Re: Objection to Plan No. 101-1070911 – Hasbon Complex, Jerusalem

**חוות דעת סביבתית מטעם חברת
יוזמות בנושא משטר הרוח**

התנגדות לתכנית 101-1070911 מתחם חסבון, ירושלים- דו"ח מיקרו אקלים לבחינת
משטר הרוחות

איור 7 : רוחות במהירות 6 מ"ש' - מבט על

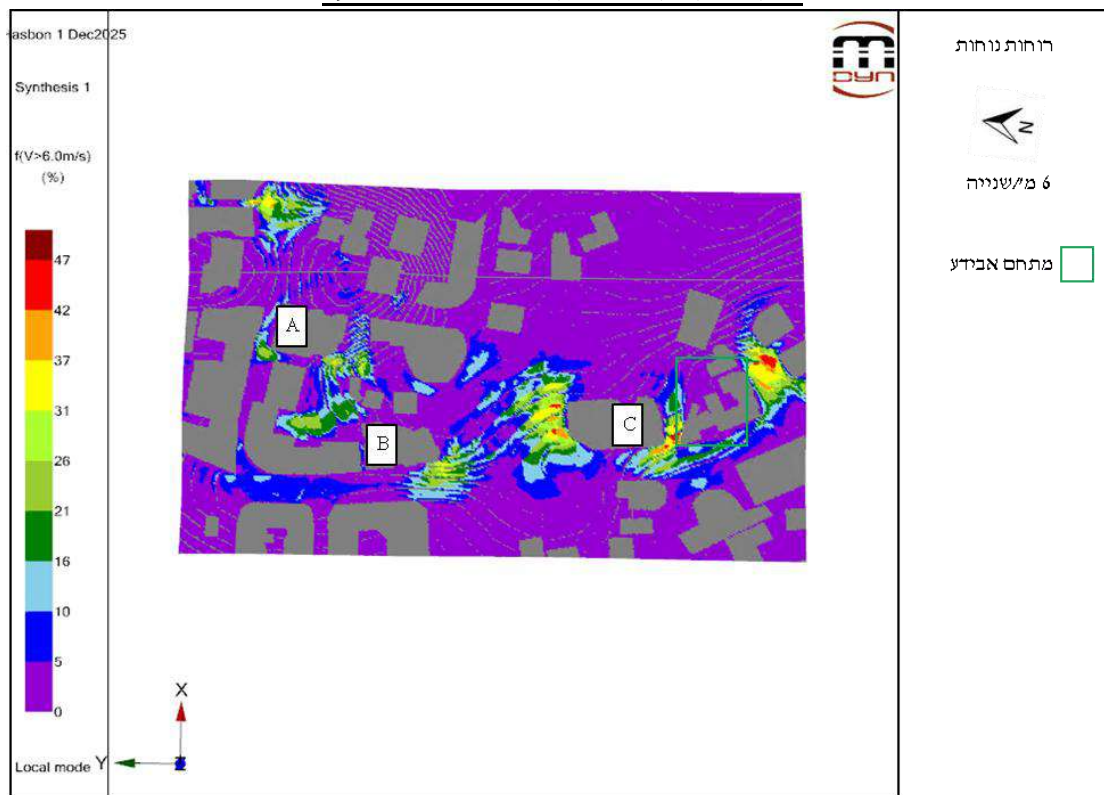
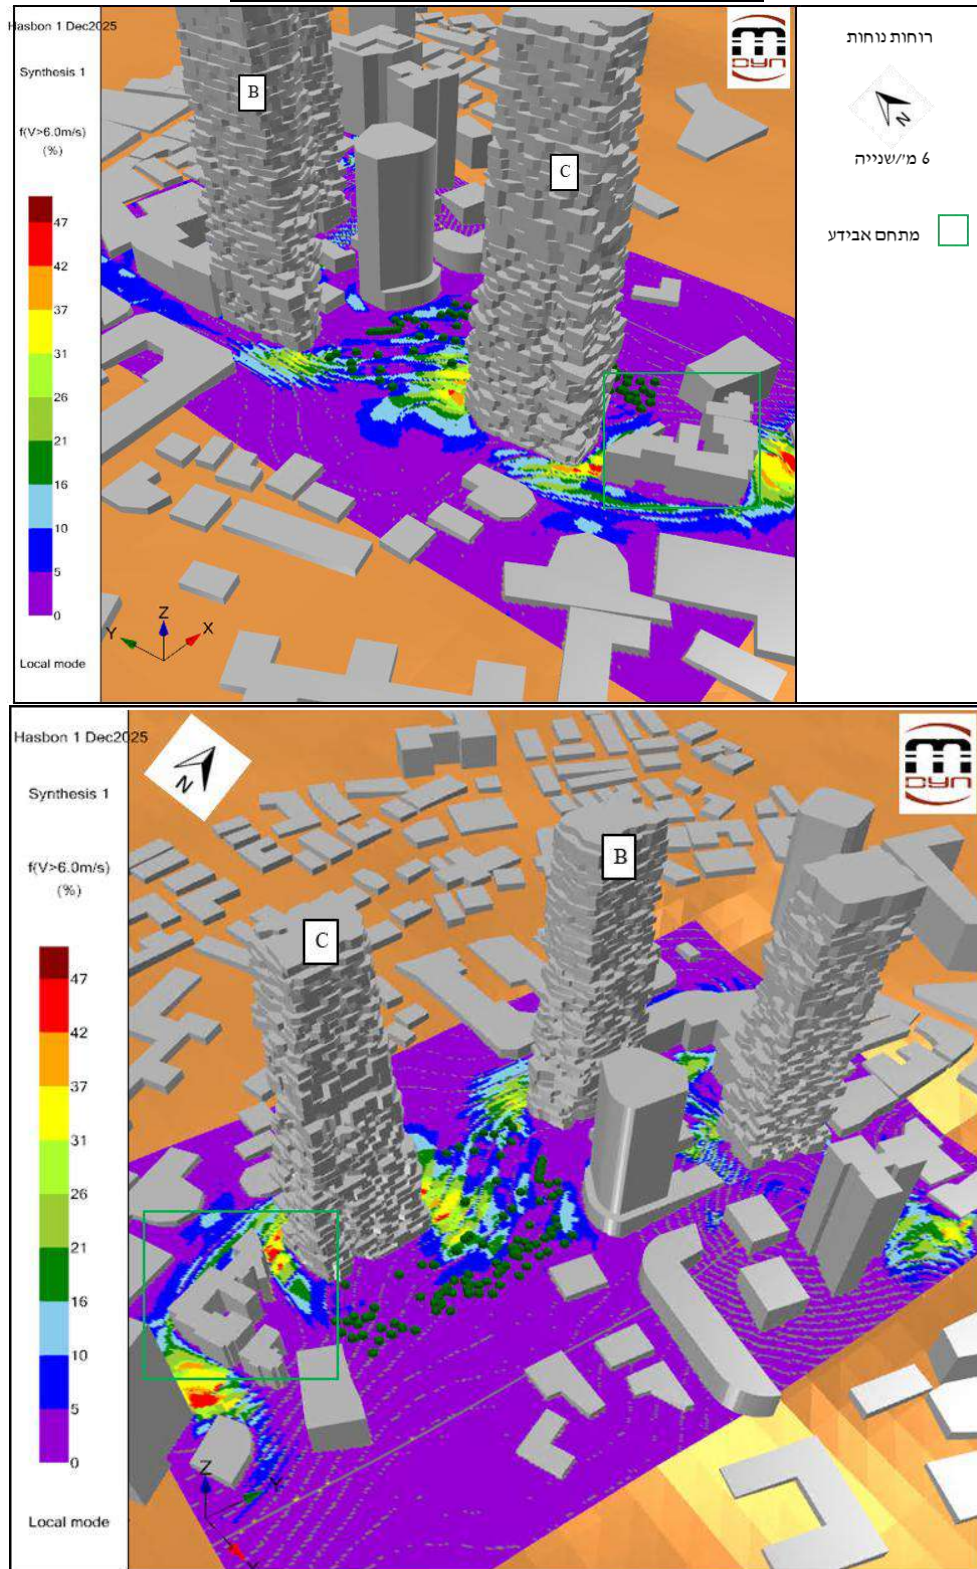
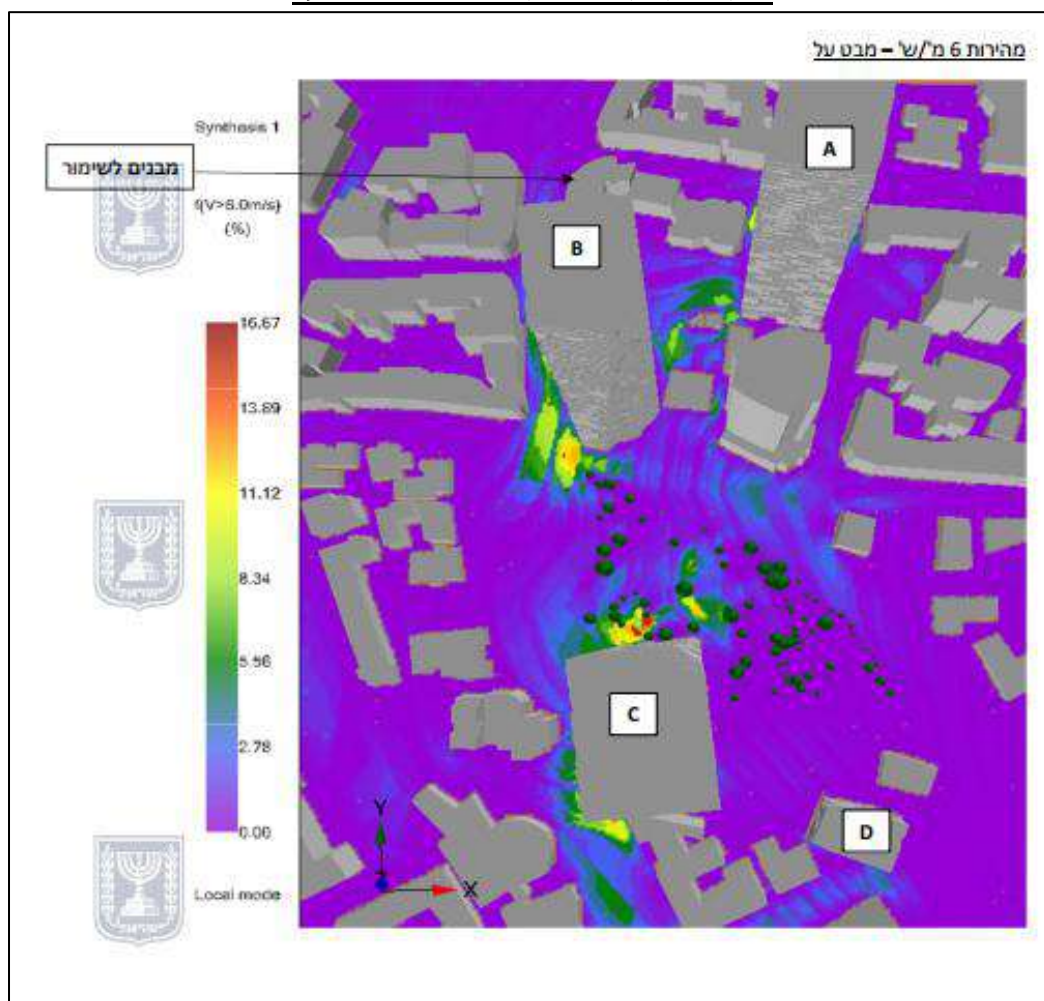
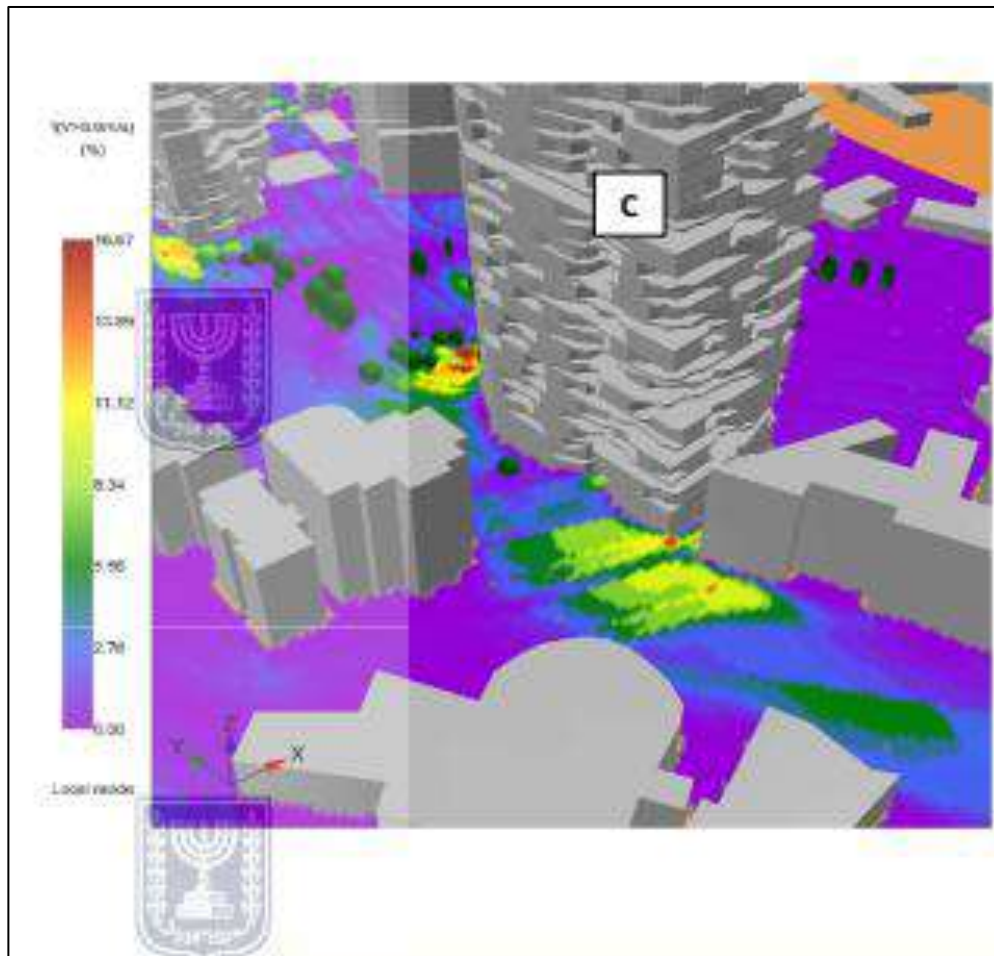
מניתוח התרשימים ניתן לראות כי קיימת אי אחידות בתוצאות בין שני הדוחות.

בבדיקות שקיימנו נמצא כי במעבר שבין מגדל C (מגדל המסומן בתשריט התכנית באות G) למתחם אבידע המוגדר כאזור מעבר וכן בשצ"פ מצפון למגדל C נמצאו חריגות המגיעות לטווח של עד 42% רוחות הגבוהות מ-6 מ' שנייה. כאשר נצפות הגברות רוח בסדר גודל כזה הן הופכות לחריגות רוח אשר לא מאפשרות שהות בטוחה במרחבים הציבוריים.

איור 11 : רוחות במהירות 9 מ"ש' - מבט על

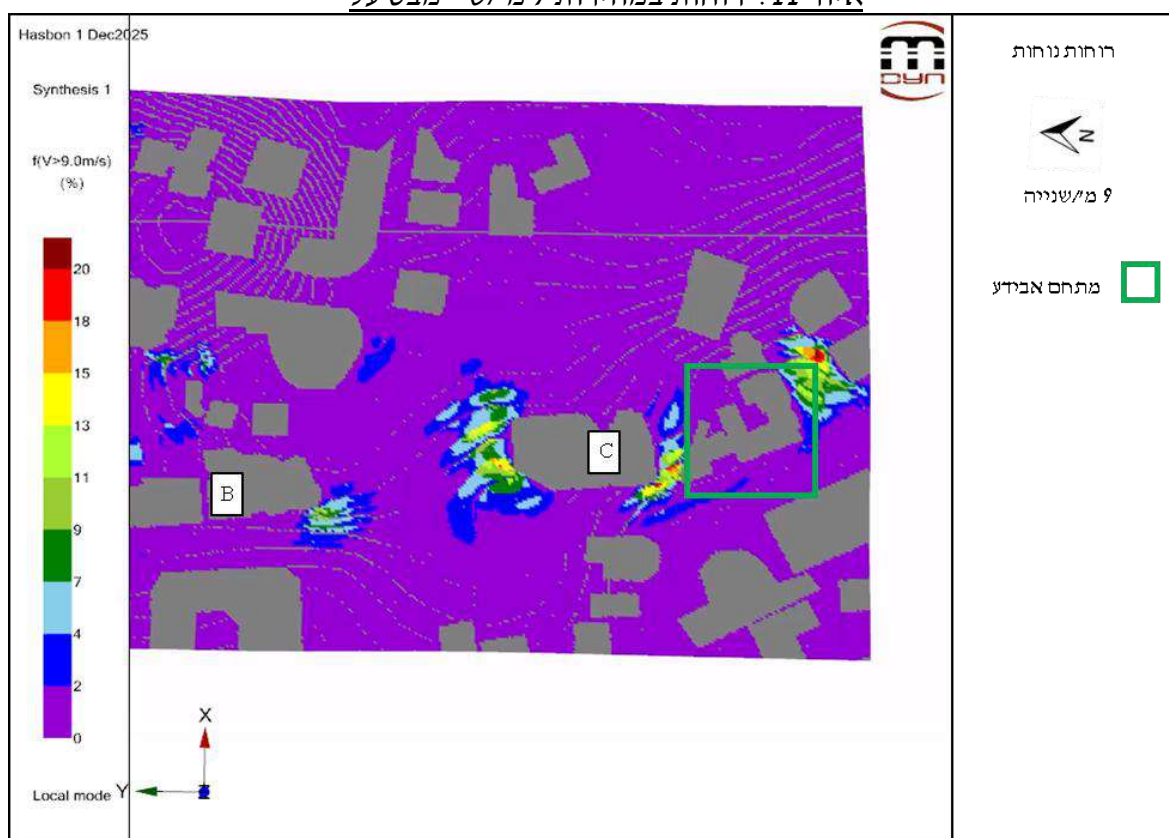
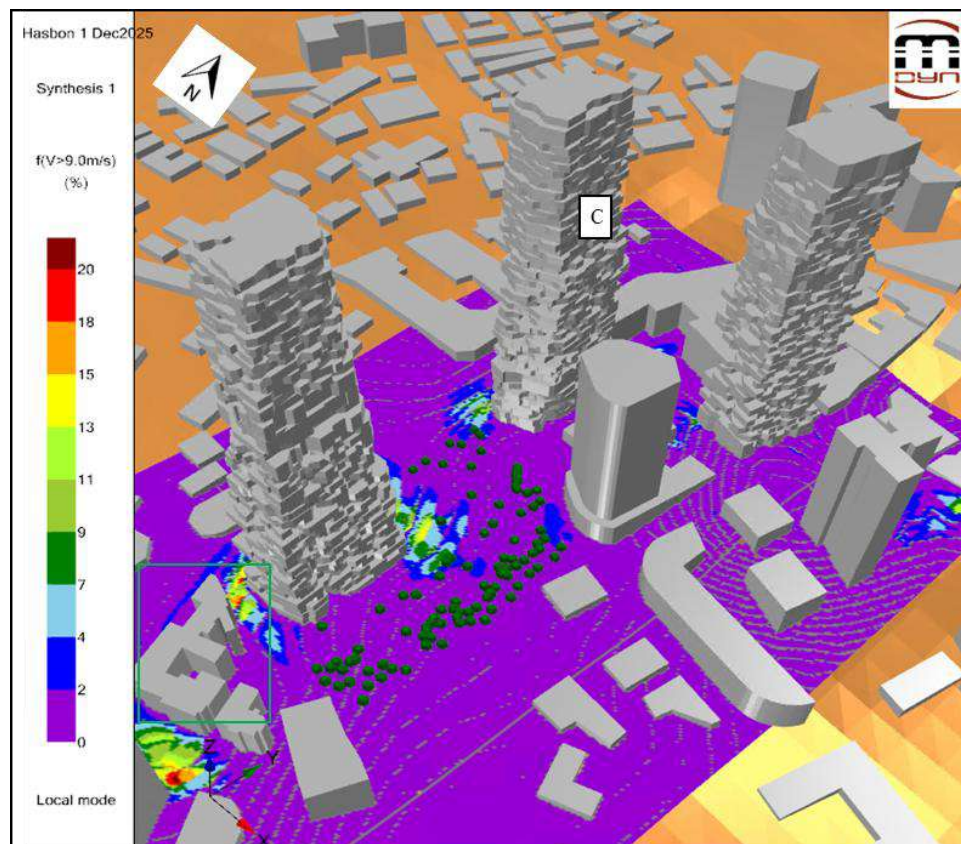
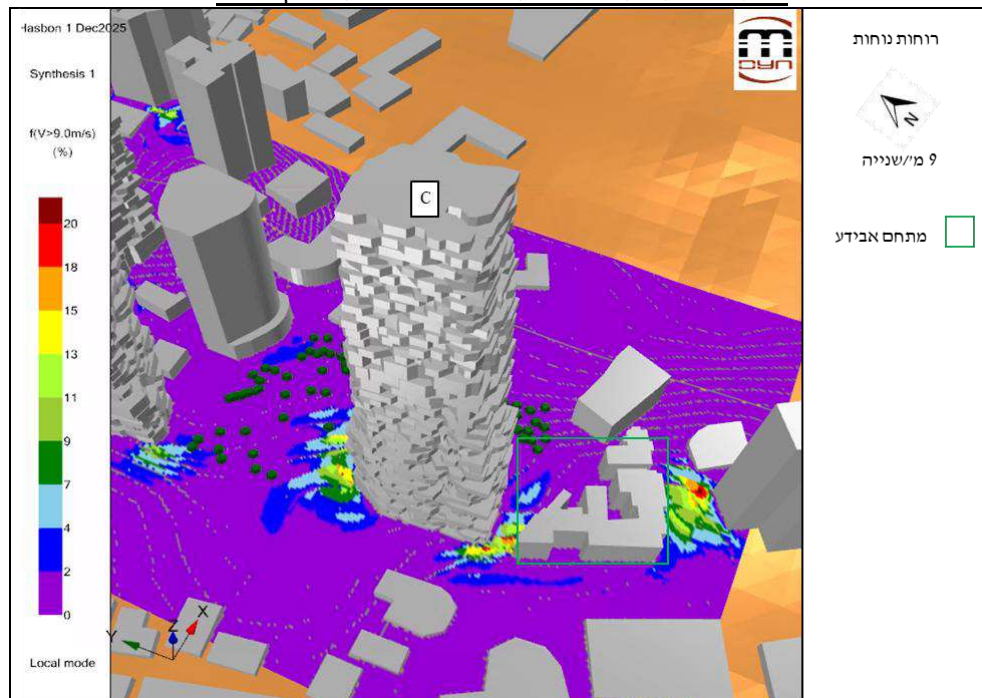
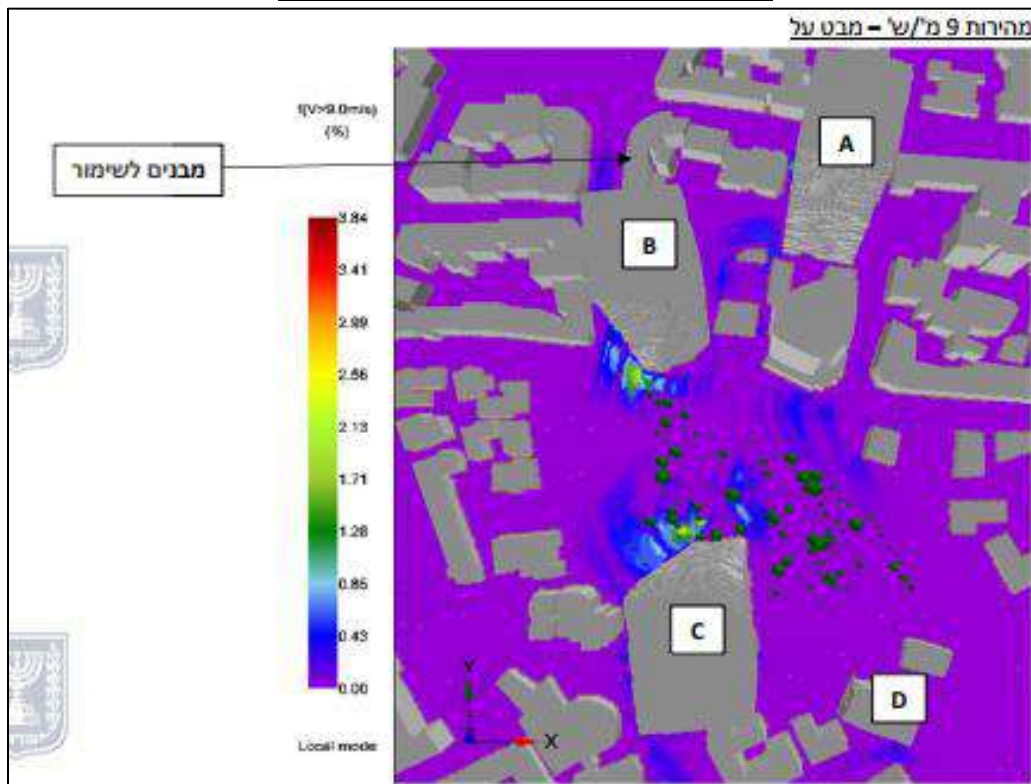
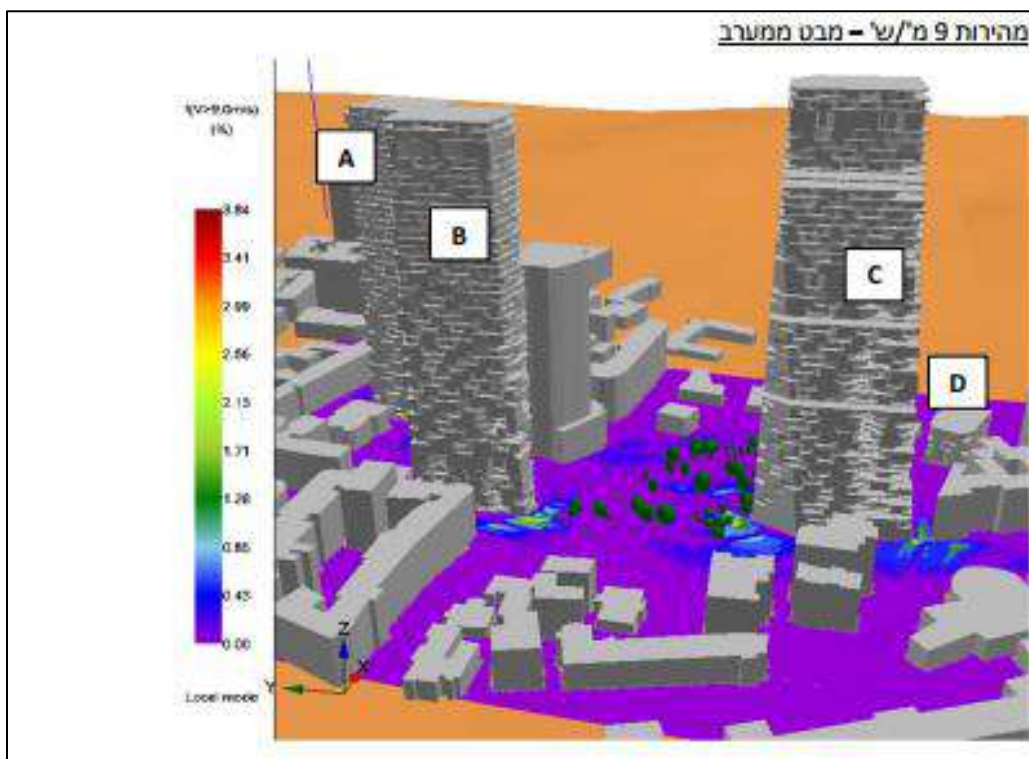
מניתוח התרשימים ניתן לראות כי קיימת אי אחידות בתוצאות שני הדוחות.

על פי הדוח שנערך על ידינו נמצא כי במעבר שבין מגדל C למתחם אבידע המוגדר כאזור מעבר וכן בשצ"פ מצפון למגדל C נמצאו חריגות המגיעות לטווח של עד 16% רוחות הגבוהות מ-9 מ"ש שנייה. כאשר נצפות הגברות רוח בסדר גודל כזה הן הופכות לחריגות רוח אשר לא מאפשרות שהות בטוחה במרחבים הציבוריים.
